## **Rapport de l'inspection des installations classées**

Visite d'inspection du 19/10/2023

#### **GRAND ANGOULEME**

Le présent rapport rend compte de l'inspection réalisée le 19 octobre 2023 dans la déchetterie exploitée par la communauté d'agglomération de Grand'Angoulême implantée 15, chemin du Bressour 16800 Soyaux. L'inspection a été annoncée le 11 octobre 2023. Cette partie « Contexte et constats » est publiée sur le site internet Géorisques (<https://www.georisques.gouv.fr/>).

## Annexe - Planche photographique

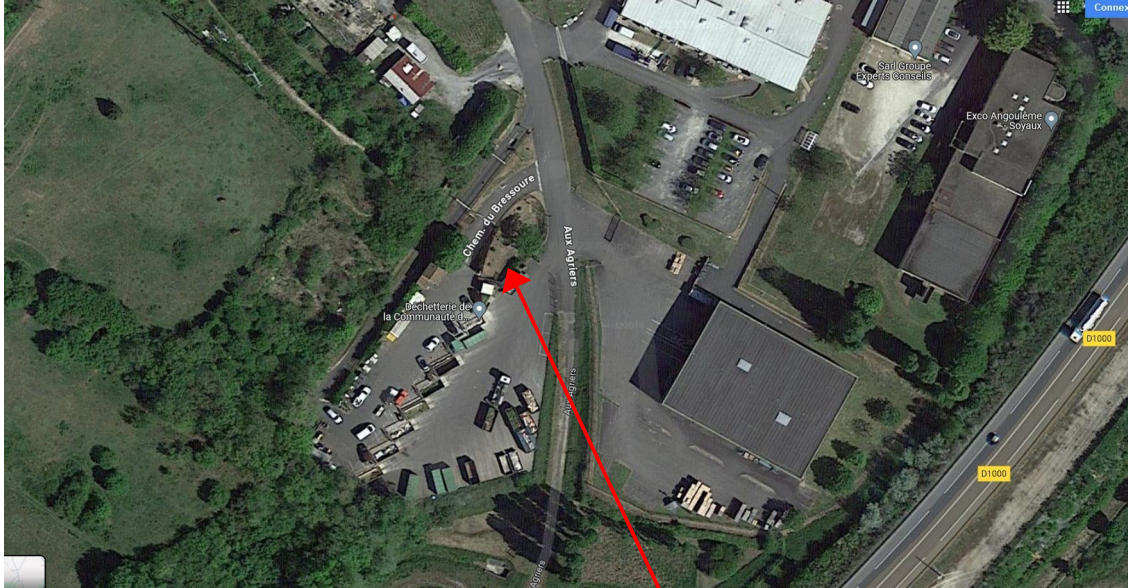
<b>Référence réglementaire :</b> Arrêté Ministériel du 26/03/2012 <sup>3</sup> , article 27
<b>Thème(s) :</b> Risques accidentels, Prévention des chutes
<b>Prescription contrôlée :</b> « ... Les piétons circulent de manière sécurisée entre chaque zones possibles de dépôts de déchets. I. – Lorsque le quai de déchargement des déchets est en hauteur, un dispositif anti-chute adapté est installé tout le long de la zone de déchargement... »
<b>Constats :</b> Au niveau du quai haut, l'accès au droit des bennes est limité par une simple barre positionnée à environ 1m10. Cette barre n'empêche pas les usagers de se baisser et de se pencher au droit des bennes. Il résulte de ce constat que le dispositif anti-chute n'est pas adapté car le risque de chutes est avéré.
<b>Observations :</b> L'exploitant doit remédier à cette situation dans les plus brefs délais en mettant en place un dispositif adapté pour éviter le risque de chute.

Lors de la présente visite d'inspection, il est constaté que le bassin d'infiltration destinataire des eaux pluviales du quai haut n'est toujours pas équipé d'un système pouvant l'isoler en cas d'incendie, et que le bassin de confinement des eaux pluviales du quai bas n'a toujours pas été construit. Sur ce point, l'exploitant précise toutefois avoir mis en place une vanne en amont du bassin d'infiltration situé en aval du quai bas, de façon à pouvoir contenir une partie des écoulements au niveau des trottoirs. Le volume qui pourrait ainsi être confiné n'est cependant pas évalué.

bassin d'infiltration des eaux non isolable en cas d'incendie

risque de chute

Cet écart persistant depuis plus de 10 ans, et n'étant toujours pas corrigé malgré la demande de l'inspection de le faire suite à la précédente visite d'inspection du 13 mars 2018, il est à présent proposé de mettre en demeure l'exploitant d'y remédier dans un délai n'excédant pas six mois.
